**AVIS RELATIF À LA PROTECTION
CONTRE LES EVENTUELS EFFETS NOCIFS ET NUISANCES
PROVOQUÉS PAR LES RAYONNEMENTS NON IONISANTS
GÉNÉRÉS PAR DES ANTENNES ÉMETTRICES STATIONNAIRES**

Commune : TOURNAI - Exploitant : PROXIMUS

Référence exploitant : 69ERE_01

Rapport n° 704 / 2025

Figure 1 : Vue en plan des lieux de séjour et des points de contrôle

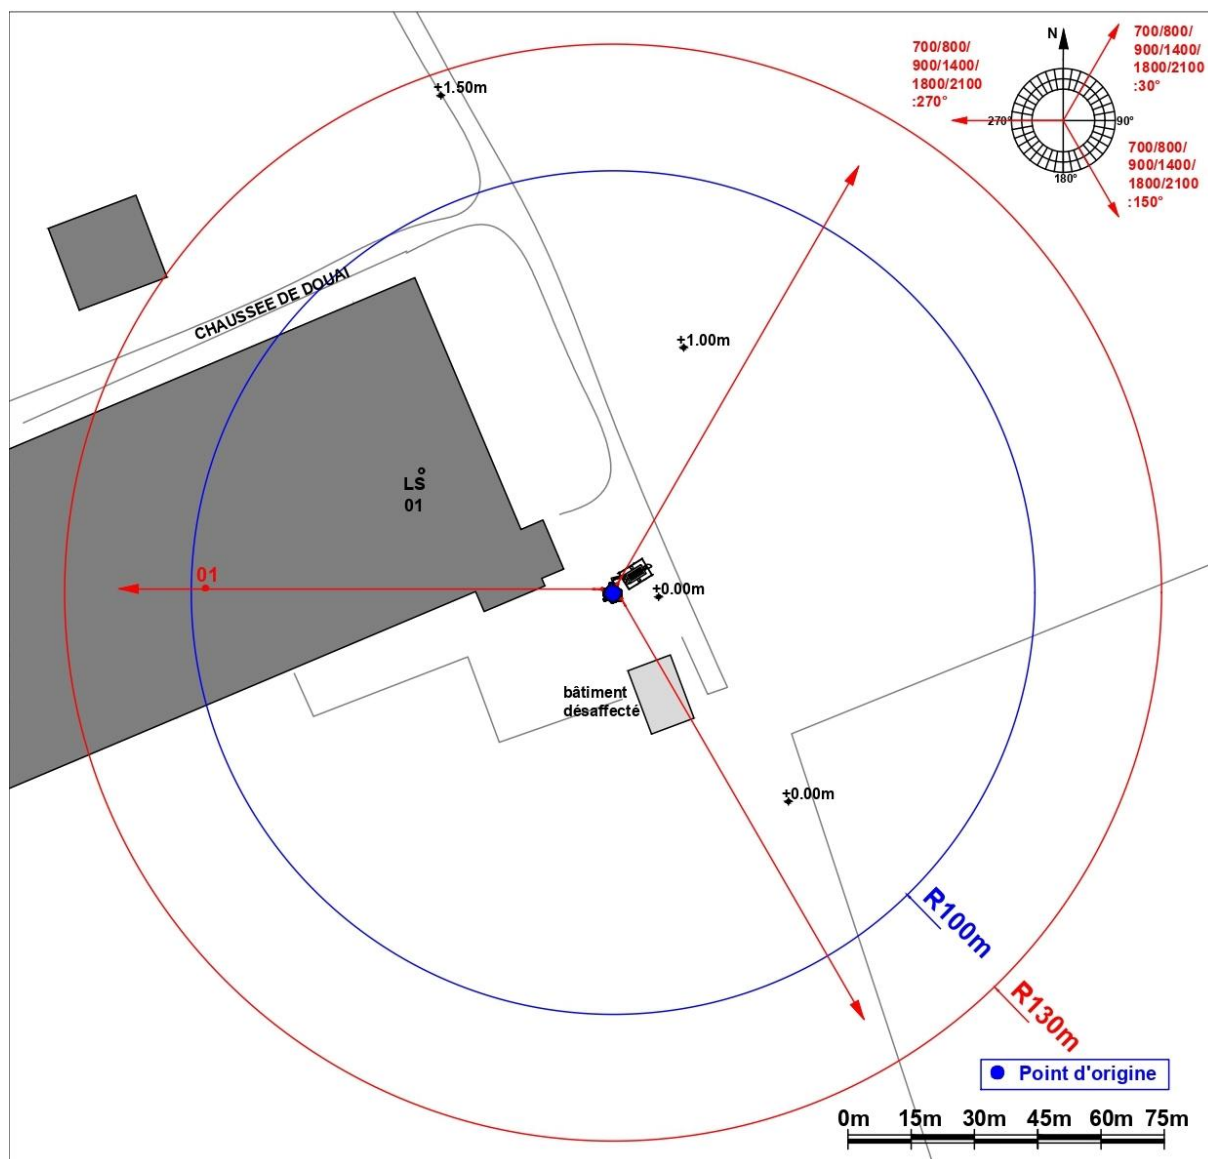
- le numéro du point de contrôle repris sur un des plans de la figure 1;
- le numéro du LS dans lequel se trouve le point de contrôle de la 1^{ère} colonne ;
- l'atténuation d'obstacle prise en compte pour le calcul de l'indice d'exposition dans le LS ;
- le résultat du calcul de l'indice d'exposition.

N° point de contrôle	LS	Atténuation (dB)	Indice d'exposition relatif à la limite par installation IE_i
1	LS01	3,0	0,363

En ce qui concerne les antennes de l'installation mentionnées dans le tableau 1, la distance maximale à laquelle la limite pourrait être atteinte, à l'extérieur, est égale à 87,4 m. S'il n'y a pas de LS à une distance inférieure, les antennes respectent forcément la limite d'immission.

Dans le cas des LS situés à l'intérieur des bâtiments, une atténuation d'obstacle est prise en compte et il en résulte que la distance maximale à laquelle la limite pourrait être atteinte se réduit à 62,6 m.
